**Kose vald, Tammiku küla, Tiigi kinnistu
projekteerimistingimuste eelnõu
kooskõlastamine märkustega**

Olete esitanud Transpordiametile kooskõlastamiseks Harju maakonna Kose valla Tammiku küla Tiigi kinnistu projekteerimistingimuste eelnõu üksikelamu (menetlus nr 531497, EHR kood nr 121450446) ja abihoonete rajamiseks.

Lisa 1 EhS § 99 lg 3 kohased riigitee ristumiskoha nõuded

Joonis 1. Ristumiskoha pikikaldade kujundamine

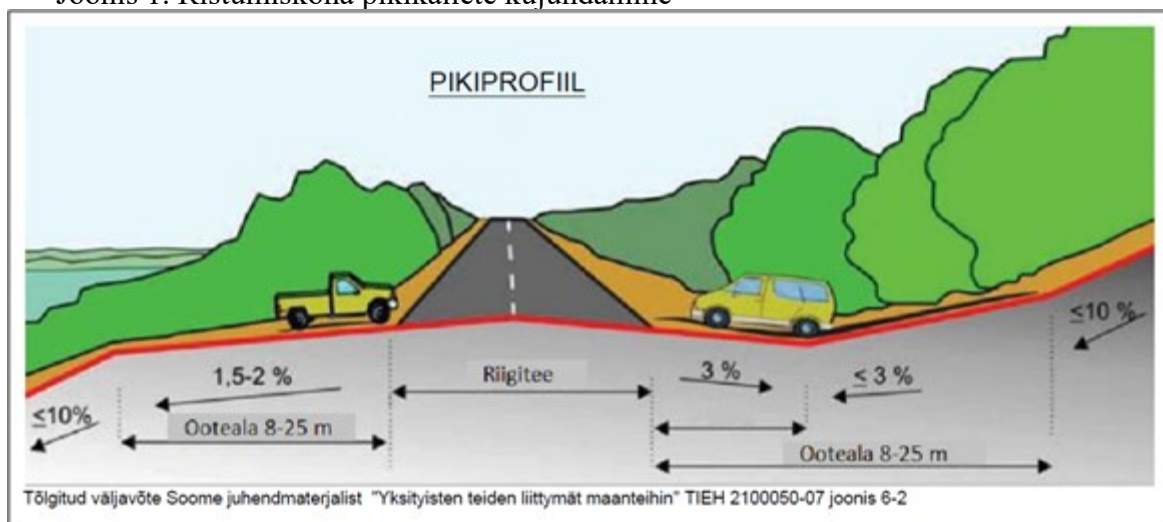
12. Ristumiskoht projekteerida riigiteega võimalikult täisnurga all. Ristumiskoha pikikalded määrata vastavalt alltoodud joonise põhimõtetele arvestusega, et riigitee alusele maale sademevett üldjuhul ei juhitata.
